ETE-DET-GAS-089-2008

**Asunto:** Solicitud de Evaluación de Estudio de Impacto Ambiental Categoría II

**Proyecto:** Subestación Concepción 230/34.5 kV

**Imagen 11. Vista de Google Earth en la cual se observa el polígono de EsIA Aprobado y el polígono de la modificación propuesta.**

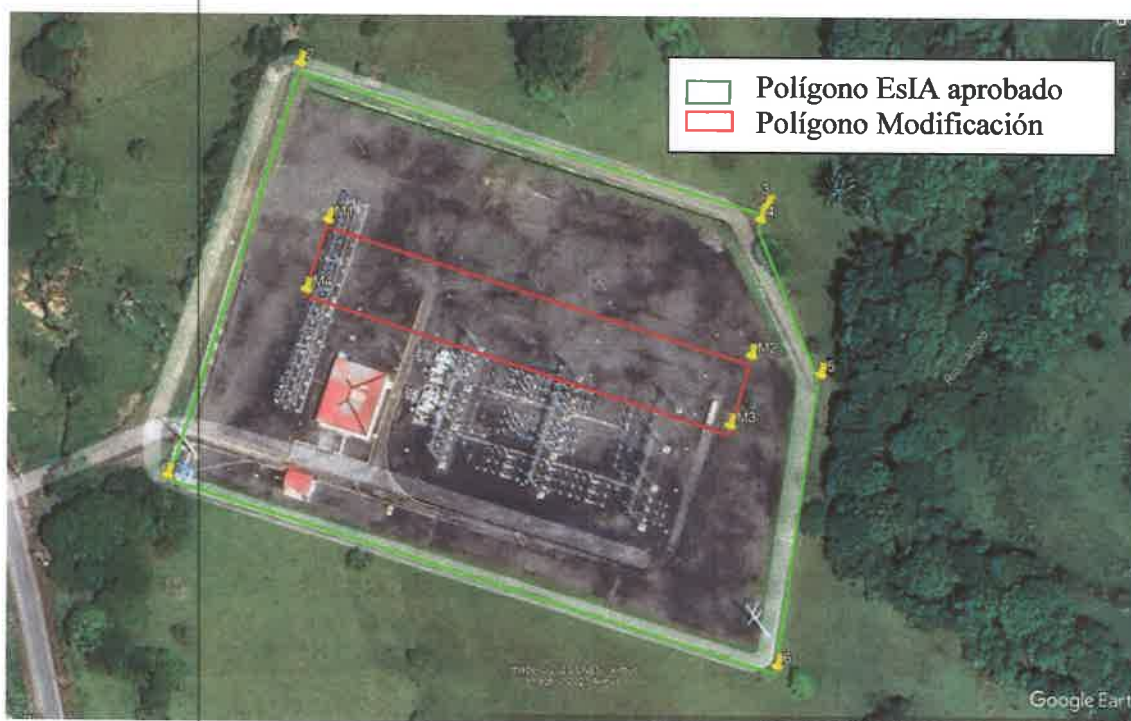
La modificación que se presenta se encuentra dentro del polígono aprobado en el Estudio de Impacto Ambiental del proyecto como se puede observar en la imagen de Google Earth.
